Liège, le 7 juillet 2023.

**AVIS RELATIF À LA PROTECTION
CONTRE LES EVENTUELS EFFETS NOCIFS ET NUISANCES
PROVOQUÉS PAR LES RAYONNEMENTS NON IONISANTS
GÉNÉRÉS PAR DES ANTENNES ÉMETTRICES STATIONNAIRES
Commune : FRASNES-LEZ-ANVAING - Exploitant : TELENET GROUP
Référence exploitant : HT1620B**

Rapport n° 2314 / 2023

Figure 1 : Vue en plan des lieux de séjour et des points de contrôle

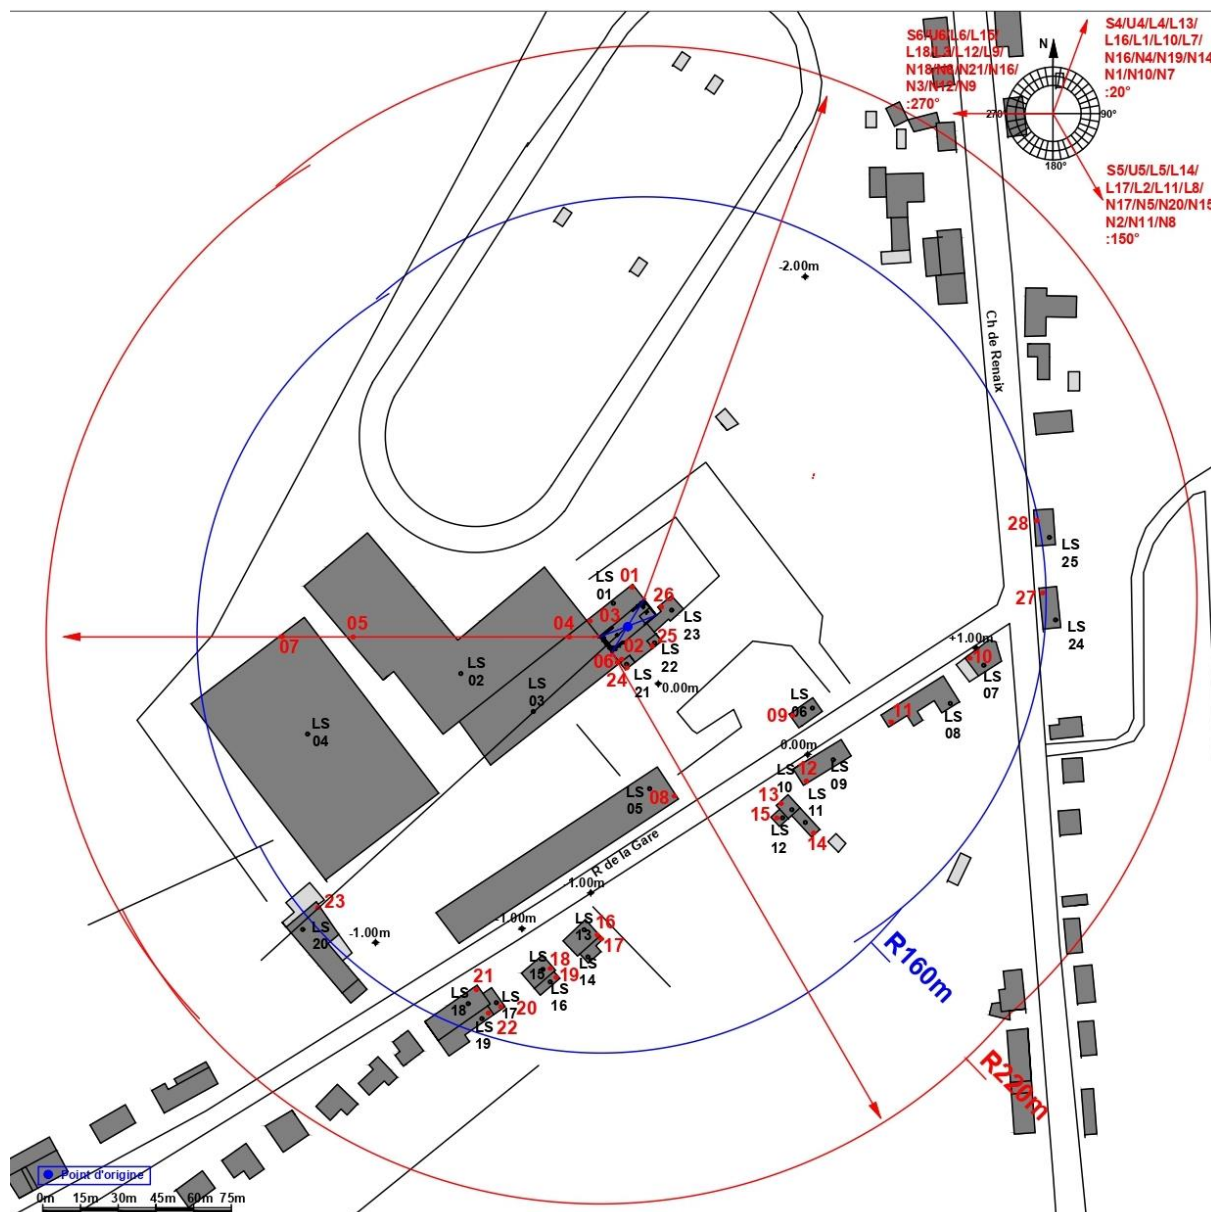
Les fréquences d'émission, la puissance rayonnée par chacune des antennes et leur gain permettent de déterminer le rayon de la zone à analyser. Tout dépassement de la limite par installation est exclu en dehors de cette zone. Le tableau 2 reprend les 35 LS² pour lesquels l'indice d'exposition est le plus élevé. Les différentes colonnes indiquent :

- le numéro du point de contrôle repris sur un des plans de la figure 1;
- le numéro du LS dans lequel se trouve le point de contrôle de la 1^{ère} colonne ;
- l'atténuation d'obstacle prise en compte pour le calcul de l'indice d'exposition dans le LS ;
- le résultat du calcul de l'indice d'exposition.

En ce qui concerne les antennes de l'installation mentionnées dans le tableau 1, la distance maximale à laquelle la limite pourrait être atteinte, à l'extérieur, est égale à 157,3 m. S'il n'y a pas de LS à une distance inférieure, les antennes respectent forcément la limite d'immission.

Dans le cas des **LS** situés à l'intérieur des bâtiments, une atténuation d'obstacle est prise en compte et il en résulte que la distance maximale à laquelle la limite pourrait être atteinte se réduit à 111,3 m.

Figure 2 : Vue en plan des installations d'antennes dans un rayon de 300 mètres autour de l'installation faisant l'objet de la demande d'avis

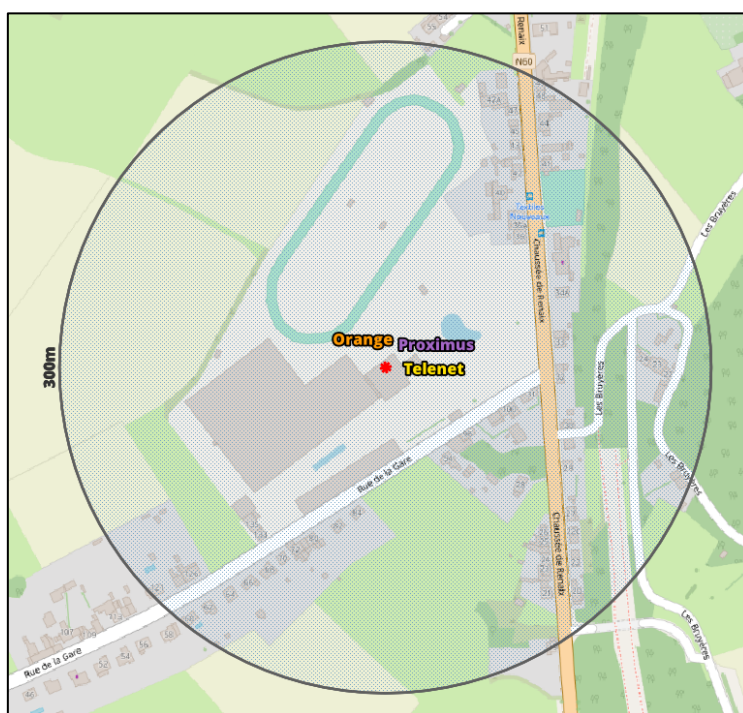
Le plan en projection verticale de la figure 2 indique la localisation des antennes actives éventuelles visées par le décret et situées dans un rayon de 300 mètres autour de l'installation référencée dans le paragraphe 2. Les données de localisation de ces antennes et les avis correspondant sont accessibles via le cadastre en ligne des antennes émettrices stationnaires⁶.

Compte tenu du nombre d'installations localisées dans la figure 2, il apparaît que l'intensité du rayonnement électromagnétique généré, dans les lieux de séjour situés à proximité de l'installation référencée dans le paragraphe 2, par l'ensemble des antennes émettrices stationnaires de l'ensemble des exploitants du même site d'antennes émettrices stationnaires respecte la limite fixée à l'article 4, § 2 du décret.
